From: "5.1,2,e" <5.1,2,e@waternet.nl>
Sent: Wed, 11 Nov 2020 16:42:38 +0200
To: "5.1,2,e" <5.1,2,e@amsterdam.nl>
Cc: "5.1,2,e" <5.1,2,e@waternet.nl>
Subject: RE: Raakvlaktekening Koninginneweg 20187109

Van: 5.1,2,e <5.1,2,e@amsterdam.nl>
Verzonden: woensdag 11 november 2020 09:35
Aan: 5.1,2,e <5.1,2,e@waternet.nl>; 5.1,2,e <5.1,2,e@waternet.nl>
CC: 5.1,2,e <5.1,2,e@waternet.nl>
Onderwerp: Raakvlaktekening Koninginneweg 20187109

Van: 5.1,2,e <5.1,2,e @waternet.nl>
Verzonden: donderdag 5 november 2020 14:24
Aan: 5.1,2,e <5.1,2,e @amsterdam.nl>; 5.1,2,e <5.1,2,e @waternet.nl>
CC: 5.1,2,e <5.1,2,e @waternet.nl>
Onderwerp: RE: Openstaande vragen Koninginneweg 20187109

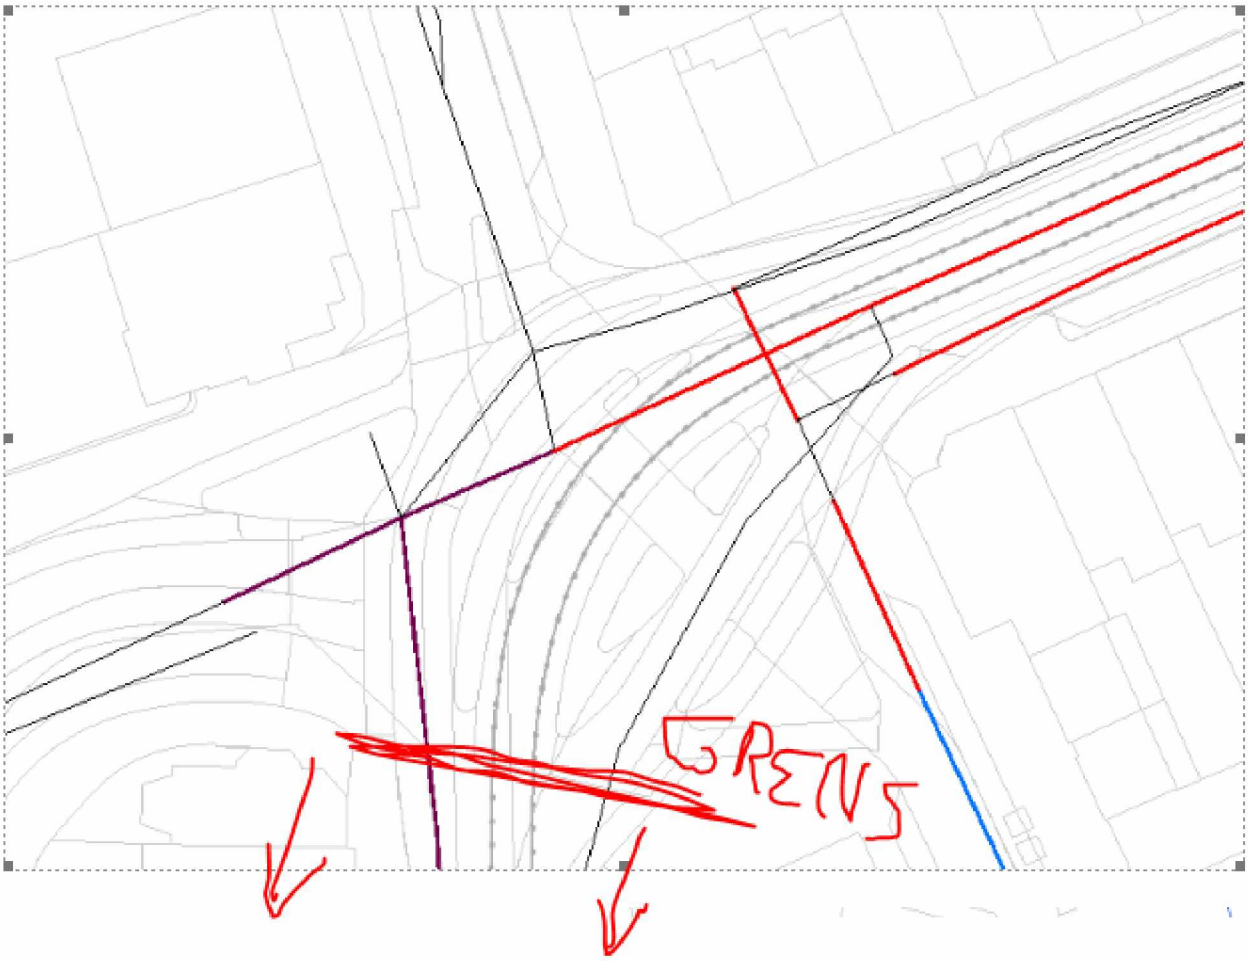
5.1,2,e
in eerste instantie lag de scope voor het vervangen van het spoor voorbij de kruising Koninginneweg/Emmalaan/ Willemsparkweg maar GVB heeft enkele jaren geleden dit stuk spoor al vervangen. Onze scope is dan ook wat verderop in de Koninginneweg komen te liggen voor het kruispunt met de Emmalaan en Willemsparkweg.
Dit betekend dat het door jullie opgegeven werk niet meer in de scope zit. Moeten jullie de leidingen op dat stuk perse vervangen of kan dat ook nog uitgesteld worden. Als het wel vervangen moet worden zou het denk ik het meest praktische zijn dat we hem wel in de scope van het project gaan stoppen maar dan zullen er nadere afspraken gemaakt moeten worden over de kosten en doorlooptijd.
Overig voorgestelde vervangingen passen wel binnen de scope en we verwachten binnen enkele wekken de wenstrace procedure op te starten en ook met jullie te willen overleggen over eventuele voor het project benodigde omleggingen van de rioleringen.

Onderstaand screenshot van de locaties waar Waternet Leidingwerken groot werk heeft.

Waternet zal het opgegeven werk op de kruising Koninginnenweg – Emmastraat op een later moment uitvoeren.
De nieuwe werkgrens is geen probleem voor Waternet.
